**OGGETTO: [ID VIP: 10631] Progetto per la realizzazione di un parco eolico denominato CAMMARATA, costituito da n. 36 aerogeneratori, di potenza nominale pari a 7,2 MW, per una potenza complessiva pari a 259,2 MW, da realizzare nei territori comunali di Torremaggiore (FG), San Paolo di Civitate (FG), Castelnuovo della Daunia (FG) e Casalvecchio di Puglia (FG), tutti in provincia di Foggia, con opere di connessione alla RTN ricadenti anche nel territorio comunale di Rotello (CB), in provincia di Campobasso. Codice pratica MY TERNA n. 202203321. Proponente: NVA S.r.l. - Controdeduzioni alla nota del Comune di Castelnuovo della Daunia (FG) - Cod. Amm. c c222 - Prot. n. 0000056 del 05/01/2024: trasmissione comunicazione MASE di cui all'art. 27, comma 4 e 5, del D.Lgs. 152/2006 e ss.mm.ii. 2. Precisazioni di ordine procedurale. 3. Valutazione dell'adeguatezza e della completezza della documentazione (ai sensi dell'art. 27, comma 4 e 5, del D.Lgs. 152/2006 e ss.mm.ii.). #97788331#**

**Oggetto:** [ID VIP: 10631] TORREMAGGIORE (FG), SAN PAOLO DI CIVITATE (FG), CASTELNUOVO DELLA DAUNIA (FG) - ROTELLO (CB): progetto per la realizzazione di un parco eolico denominato CAMMARATA, costituito da

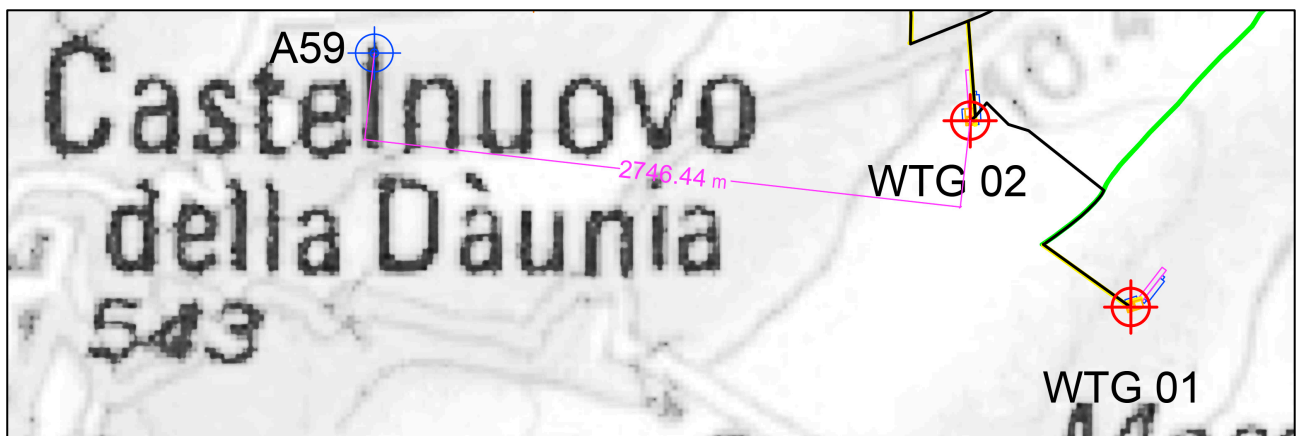
Il progetto in questione **confligge, sovrapponendosi parzialmente**, con alcune turbine di impianto del progetto in Ditta Wind Energy Project 3 srl, proposto in località "La Strettola" e costituito n. 7 aerogeneratori ad asse orizzontale, di grande taglia, per una potenza complessiva installata di 21,0 MW.

- l'aerogeneratore denominato Id. A6 del progetto proposto dalla Ditta NVA srl si sovrappone totalmente all'aerogeneratore denominato Id. A8 del progetto proposto dalla WEP3 Srl;

- l'aerogeneratore denominato Id. A9 del progetto proposto dalla Ditta NVA srl si trova ad una distanza minore di 5-7D (art. 3.2 lettera n) del DM 10/09/2010) dall'aerogeneratore denominato Id. A15 del progetto proposto dalla WEP3 Srl.

Si rileva altresì, che a seguito del suddetto provvedimento di A.U. il progetto autorizzato risulta costituito da 1 solo aerogeneratore da realizzarsi nel Comune di Castelnuovo della Daunia (FG) - località "La Strettola" - posizionato secondo le coordinate espresse nella tabella che segue:

Di seguito si riporta una illustrazione planimetrica di dettaglio (stralcio-ingrandimento della suddetta tavola già agli atti, con inserimento di quota metrica) che esplicita l’interdistanza minima fra il progetto eolico “Cammarata” (WTG 02) e l’unico aerogeneratore autorizzato in A.U. alla ditta Wind Project 3 (riportato alla sigla “A59”) per il progetto in località “La Strettola”.

Come si evince dall’illustrazione che precede, l’interdistanza minima fra i due progetti eolici è di **2746 m**, **distanza ben maggiore di quella di 5-7 diametri (art. 3.2 lettera n) del DM 10/09/2010** richiamata dal Comune di Castelnuovo della Daunia nella propria nota prot. n. 0000056 del 05/01/2024, pertanto **fra il progetto “Cammarata” [ID VIP: 10631] ed il progetto della “Wind Project 3” in località “La Strettola”,** che ha ottenuto le determinazioni di non assoggettabilità a VIA n. 3007/2010 e n. 4172/2010 dalla Provincia di Foggia\_Settore Ambiente e successivamente la D.D. di A.U. n. 99/2020 dalla Regione Puglia, **non vi è alcun conflitto o sovrapposizione.**
